**Verslag huishoudelijke elektrische installatie op laagspanning en zeer lage spanning****Algemeen:**

Referentie: 005-20260922-03	Datum controle: 22/09/2026
Keurder: 005

Eigenaar: Gerte	EAN-code: 541449206000968354
Adres installatie: Korenbloemstraat 2, 3960 - Bree	Nummer teller(s): 1LGZ0581677229
	Distributienetbeheerder installatie: Fluvius
Datum uitvoering installatie:	☒ Vóór 01/10/1981 ☐ Tussen 01/10/1981 en 01/06/2020 ☐ Vanaf 01/06/2020
Type:	☒ Wooneenheid ☐ Niet-huishoudelijk ☒ PV ☐ Batterij ☐ Laadpaal

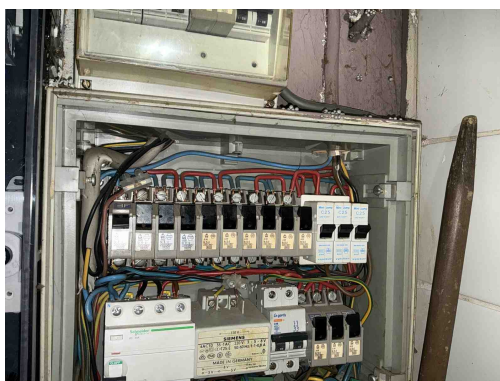
C35 - Er zijn doorverbindingen gemaakt met lusterklemmen; er kon niet aangetoond worden dat deze klemmen geschikt zijn voor de aanwezige spanning, stroom en draadsectie en dat ze "CE" zijn (Boek 1: 1.4.2.1.).

Opmerking: Oa bord 1

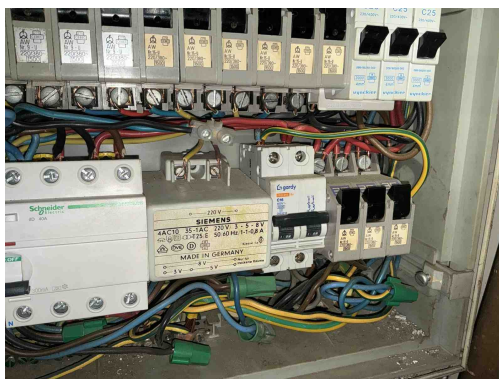
B24 - De sectie van de interne bekabeling van het elektrisch bord is niet aangepast aan de te verwachten stroom (Boek 1: 4.4.1.1/4.4.1.2).

Opmerking: Oa automaten C25 = 2,5mm²

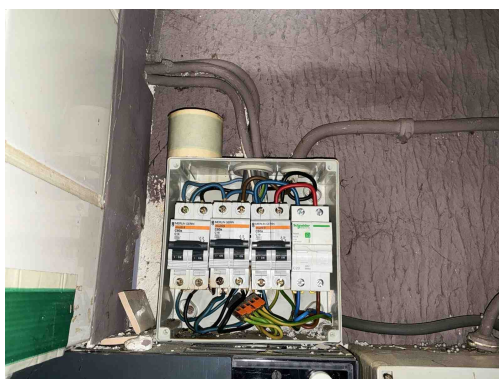
C18 - Het gebruik van een geïsoleerde geleider met de geel/groene kleurencombinatie als actieve geleider is niet toegestaan (Boek 1: 5.1.6.2).
Opmerking: Oa bord 1

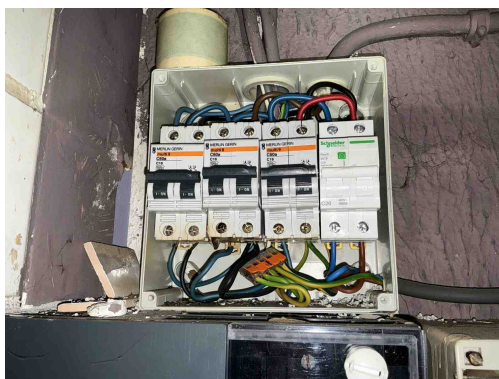
T21 - Het elektrisch materieel is niet geplaatst volgens de voorschriften van de fabrikant/ regels van goed vakmanschap . (Boek 1: 1.4.1.3)
Opmerking: Oa ophangschroeven bord 3

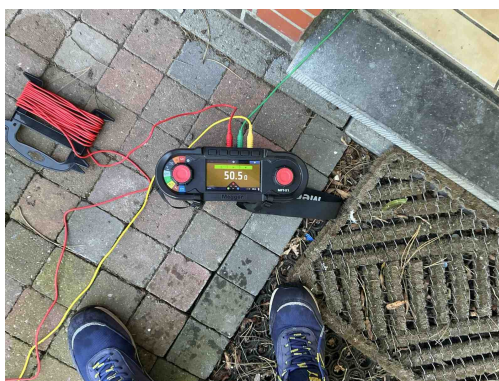
B14 - Abnormale opwarming van de beveiligingen, schakelapparatuur, aansluitklemmen (Boek 1: 4.4.1.1).
Opmerking: Bord 3 C16

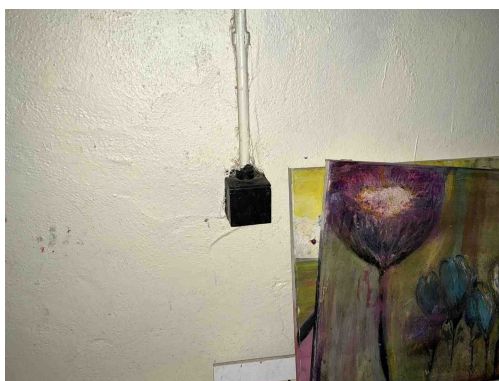
C26 - De verbindingen zijn niet gebeurd in borden, in aftakdozen, aan de klemmen van contactdozen, schakelaars of in de verlichtingstoestellen (Boek 1: 5.2.6.1).

Opmerking: Oa overloop boven, kelder

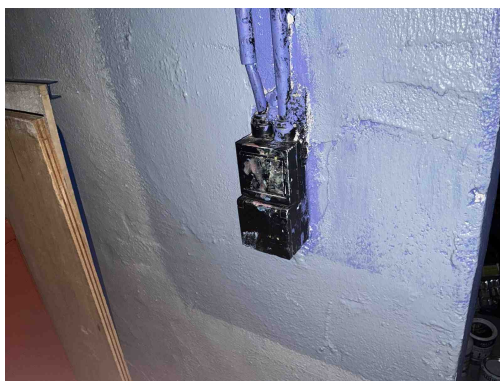
T11 - De contactdozen waarvan de toegekende stroomsterkte maximaal 16A en de toegekende spanning maximaal 250V bedraagt en niet bedoeld zijn voor de voeding van een of meerdere verbruikstoestellen voor een specifiek doel en niet geplaatst zijn in of op schakel- en verdeelborden, beschikken niet of IPXX-D (incl. gemeenschappelijke delen residentieel geheel) (Boek 1: 4.2.2.3/5.3.5.2).
Opmerking: Oa kelder

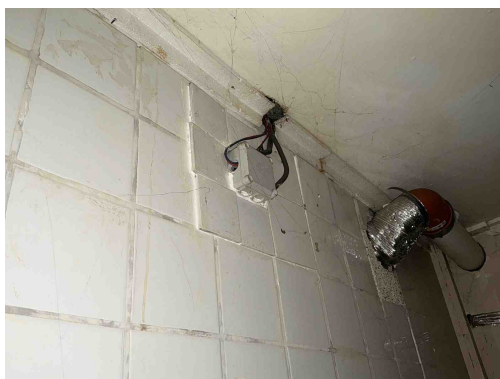
T11 - De contactdozen waarvan de toegekende stroomsterkte maximaal 16A en de toegekende spanning maximaal 250V bedraagt en niet bedoeld zijn voor de voeding van een of meerdere verbruikstoestellen voor een specifiek doel en niet geplaatst zijn in of op schakel- en verdeelborden, beschikken niet of IPXX-D (incl. gemeenschappelijke delen residentieel geheel) (Boek 1: 4.2.2.3/5.3.5.2).

Opmerking: Oa kelder

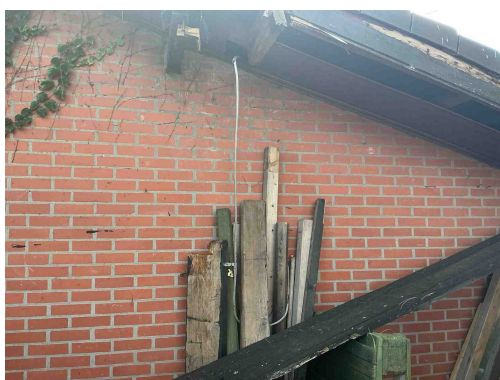
C21 - Het gebruik van geleiders van het type VOB, zonder bijkomende afscherming is niet toegestaan (Boek 1: 5.2.9.6).
Opmerking: Oa trap kelder

B06 - Het elektrisch verdeelbord heeft niet de minimale beschermingsgraad IPXX-B in een gewone ruimte (Boek 1: 4.2.2.3).
Opmerking: Oa aftakdoos kelder

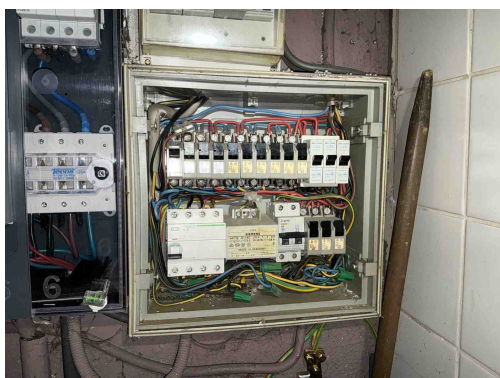
C13 - Onvoldoende bevestiging van de leiding(en) (Boek 1: 5.2.9.5).
Opmerking: Oa buiten
